表 A.18 监理工程师通知回复单

工程名称: 衢州杭泰柯城 160MW 光伏发电项目

编号: ZYJS-HF-TZ011

我方接到编号为 QZHT-ZHJL-TZ011 的监理工程师通知单后, 已按要求完成了 关于 FZ-019 区桩基模具胀模裂开问题 工作, 现报上, 请予以复查。

工程回复影像资料

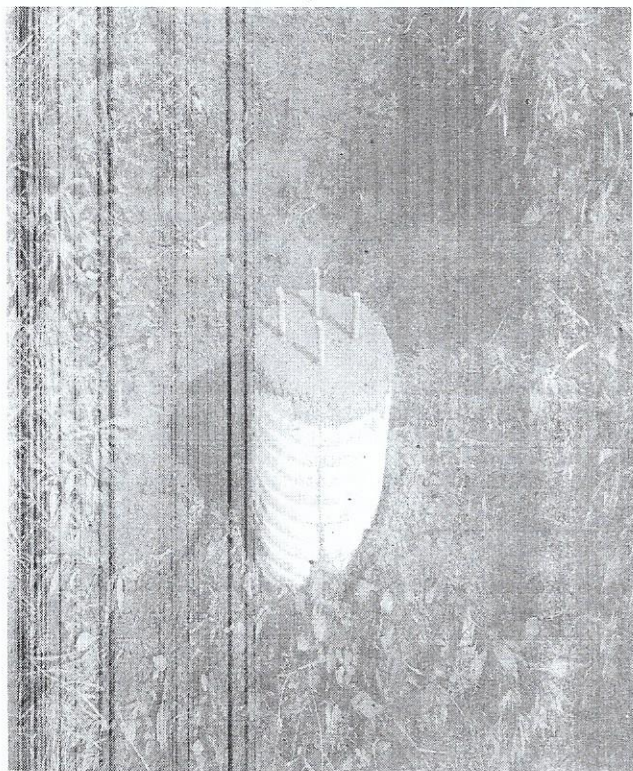
浇筑后模具裂开进行处理

特别高的模具进行处理

- 1、我单位已安排人员进行整改。
- 2、已安排人高模具进行多道绑扎和加固。

复验检查, 现场模具绑扎已整改, 高模具已多道绑扎
牢固, 符合要求
